PI 1877

PRODUCT INFORMATION

DODATKOWA POMPA WODY DO AUDI A4/A5/A6/A7/A8/Q5

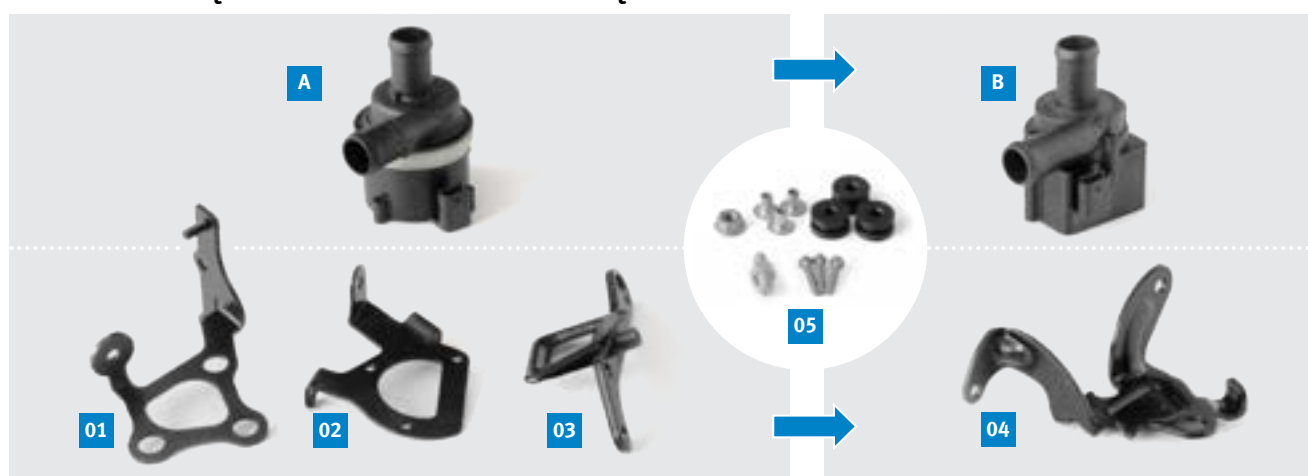
Na początku produkcji seryjnej była montowana pompa (A) o numerze referencyjnym 059 121 012 B. Pompa ta została następnie zastąpiona przez pompę firmy Pierburg (nr ref. 06D 121 601) ze zmienionym wspornikiem. Pompa Pierburg pozwoliła uniknąć rozpoznanych problemów, związanych z wcześniej montowanymi pompami seryjnymi.

Pompy te można zastąpić pompą 7.10102.05.0 (B) dostarczaną przez Motorservice.

Poprzednio montowana pompa seryjna (A) była dostarczana z trzema różnymi wspornikami (01), (02), (03) w zależności od modelu pojazdu. Jeżeli w samochodzie występuje jeszcze wcześniejsza pompa seryjna (A), to potrzebny jest osobno wspornik (04) (obecnie niedostępny w Motorservice). Elementy mocujące (05) można ponownie wykorzystać.
